# RESPUESTAS OFERENTES

## LICITACIÓN PÚBLICA No. 015 DE 2006

**OBJETO: ADQUISICIÓN DE DUCHAS DE TROPA COLECTIVAS Y LETRINAS) CON DESTINO AL EJERCITO NACIONAL**

# ADENDO No. 02

Ejemplo de modulación de paneles:

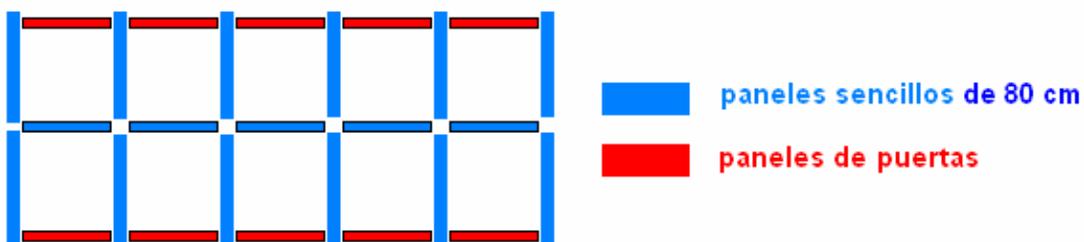
La modulación de los paneles no corresponde a una batería de 10 duchas como la que se muestra en la figura No 1 de la pagina 74. Para que fuese correspondiente la modulación debería ser como se solicito inicialmente:

17 paneles plásticos sencillos y 10 paneles plásticos con puerta plástica cada panel esta conformado por un marco en listón plástico y lamina plástica de 4 mm color verde militar.

Con esta modulación los paneles si corresponderían a las medidas y estructura solicitadas en la figura No 1 de la pagina 74.

Este es el plano como lo estamos analizando de acuerdo con las medidas estipuladas en los pliegos de la licitación, si no fuesen de esta manera no

existirían los paneles del centro los cuales dan fuerza y soporte a la estructura de duchas y las puertas únicamente estarían a un lado de la estructura.

De acuerdo a este plano de la estructura se conforma una de las características solicitadas: que sean desarmables y livianas.

**2.3** Después de analizar la gráfica estipulada en el pliego es procedente y de recibo su solicitud en razón a que la gráfica que se mostró en esa ficha únicamente estaba mostrando 5 duchas y no 10 como se solicitó en la ficha técnica, descuidando la parte estructural complementaria de soporte central de las duchas, por lo cual se modifica este punto quedando así:

Las duchas de campaña se compondrán en su parte estructural modular de 17 paneles plásticos sencillos y 10 paneles plásticos con puerta plástica en donde cada panel estará conformado por un marco en listón plástico y lamina plástica de 4 mm color verde militar con posibilidad de cambiar las laminas que la componen en vista de posibles daños o averías durante su transporte o instalación, las laminas y estructura deben ser de fácil reemplazo y consecución en el mercado.

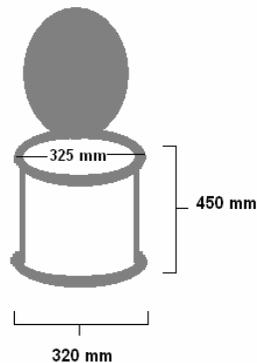
La figura No 1 nos muestra un plano que no corresponde a las medidas solicitadas ya que si tienen 320 mm de ancho no podría ser angosta en la parte de abajo, nos daría una figura de forma que adjuntamos a continuación la cual al tener una base recta daría mayor estabilidad.

Solicitamos la aclaración a esta norma tanto en el plano como en sus medidas.

**2.6.** En razón a que las características ergonómicas y de uso para la tropa se concluye que es válida su observación por cuanto las tolerancias establecidas serán de  $1 \pm 3$ .

En razón a que es un producto nuevo a adquirirse para la fuerza y no se tiene una referencia del mismo, se pensó cuando se estructuró la ficha técnica en que tuviera similitud a un sanitario de porcelana, de allí que se haya tomado esta

forma, analizando el modelo se llegó a la conclusión con el comité Técnico que para darle una mayor estabilidad a la letrina en áreas donde las superficies no son totalmente planas por lo cual estos elementos deben tener forma semi-cónica en donde la parte ancha irá en la parte baja y la angosta en la parte alta.

Las aclaraciones en la forma y sus dimensiones se podrá apreciar en el plano anexo donde se ve en detalle lo que requiere la Fuerza para adquirir este elemento.
